## **MODIFICACIÓN AL ESTUDIO DE IMPACTO AMBIENTAL CATEGORÍA II**

**Proyecto Aprobado: Planta de Tratamiento de Aguas Residuales para la  
Empresa ALICAPSA**

**Promotor: Alimentos Cárnicos de Panamá, S.A. (Antiguo Blue Ribbon)**

**“Modificación por cambio en especificaciones técnicas”**

## **Anexo 9. Plano del proyecto.**

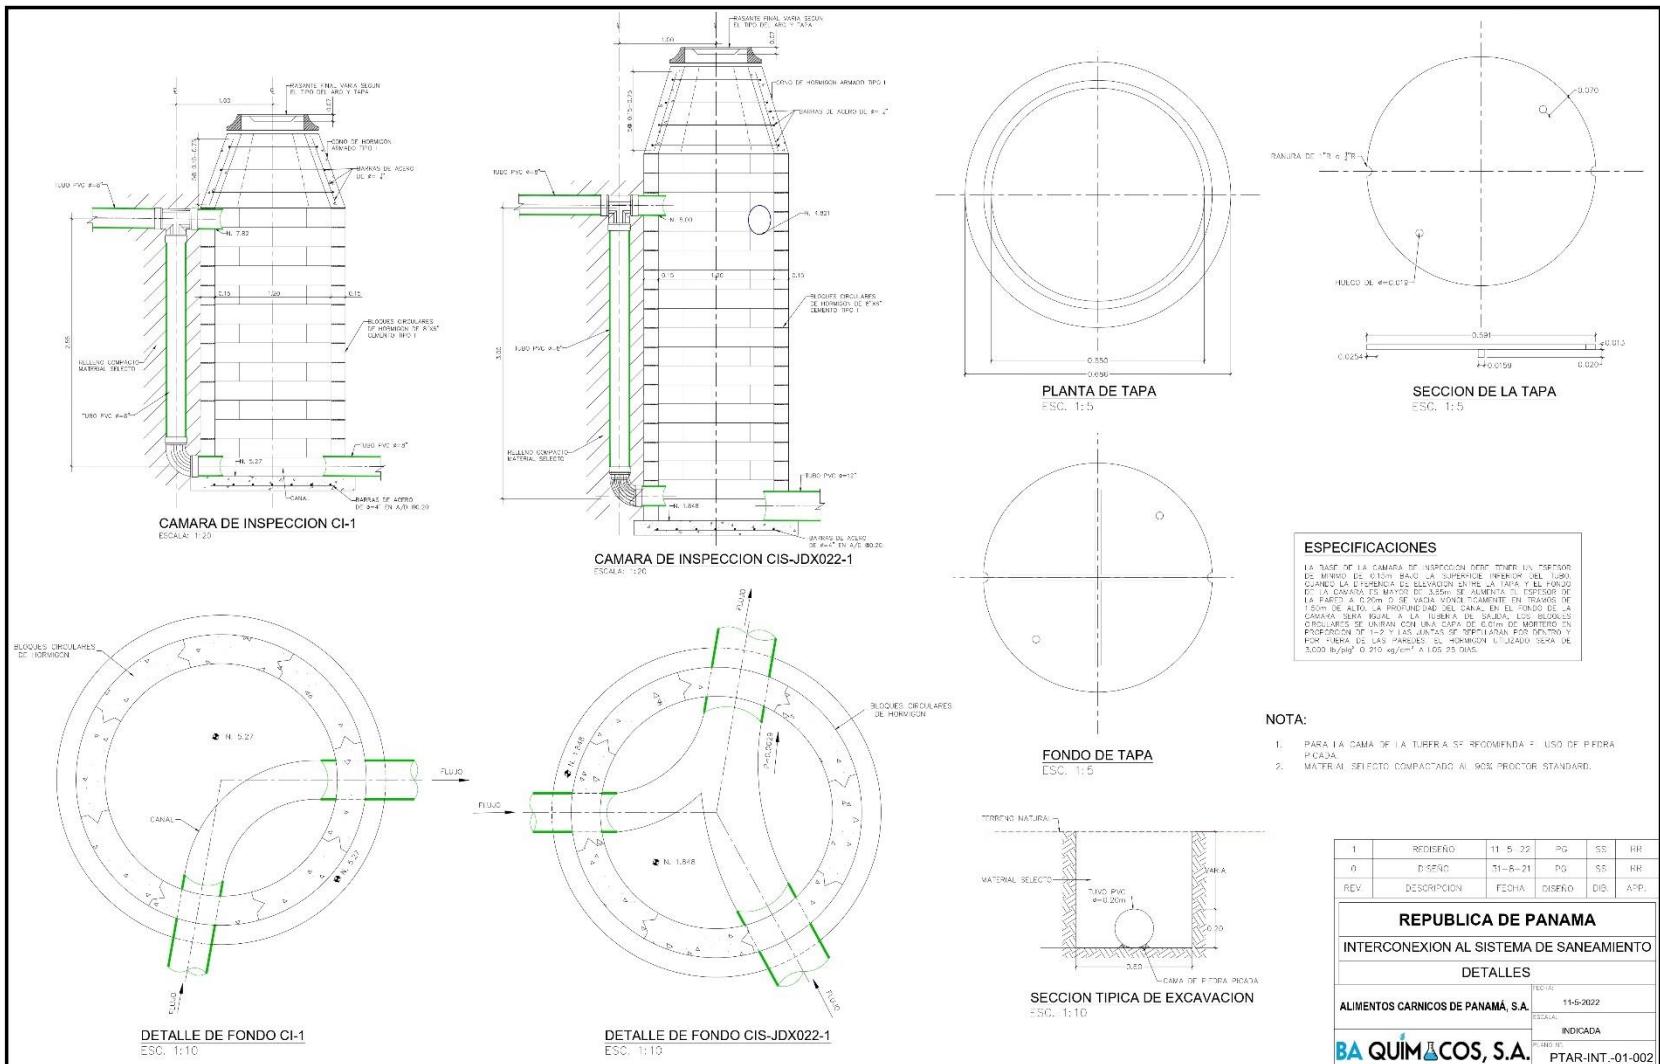
1. Modificaciones técnicas que incluye la construcción de una cámara de inspección nueva la cual es una caja (circular) que permite la desviación horizontal y vertical de la tubería buscando siempre la facilidad de la pendiente del terreno donde se instale la red sanitaria para obtener un discurrimiento natural de las aguas residuales y sus conexiones a través de tuberías de PVC, primero desde la cámara de medición de caudal de la PTAR (existente), hasta la nueva cámara de inspección (2 m de longitud en tubería de PVC) y de allí otro tramo con tubería de PVC, desde la cámara de inspección (nueva), hasta la segunda cámara de inspección existente que conectaría la tubería al sistema de alcantarillados del Programa de Saneamiento de Panamá (27.36 m de longitud en tubería de PVC y 8" de diámetro).

*Anexo 9. Plano del proyecto detalle de la cámara de inspección y perfil de instalación de la tubería de PVC.*

**Figura N° 2 – Esquema de la interconexión al sistema sanitario**

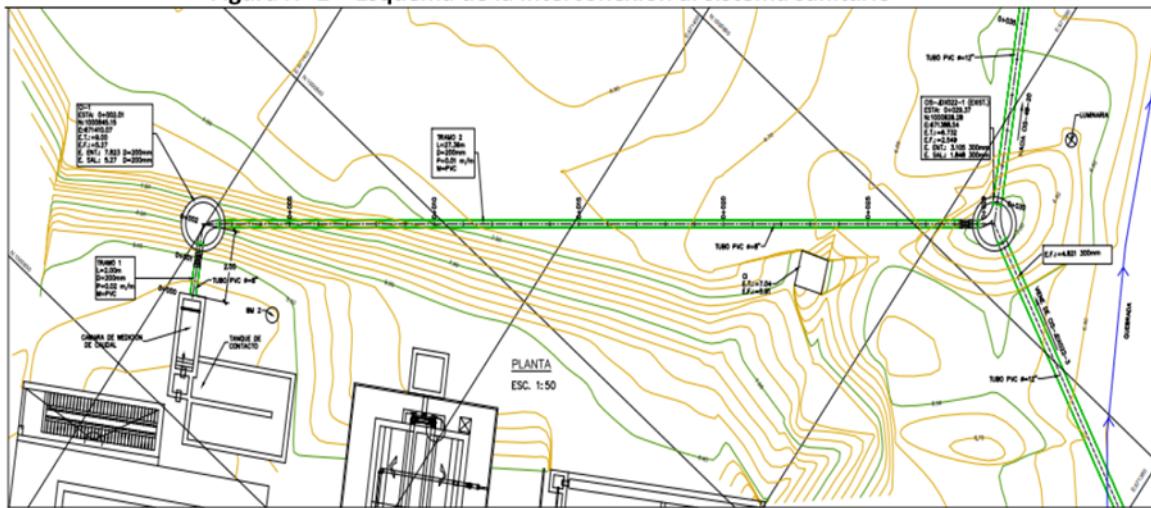
Este informe, tiene la finalidad de definir la interconexión de la tubería de 8 pulgadas a la cámara de inspección de la red de saneamiento CIS-JDX022-1. Esta conducción, transporta Aguas Residuales Industriales que salen de la Planta de Tratamiento “Blue Rebon”.

En la Figura N°2, se muestra el esquema de interconexión de las estructuras:
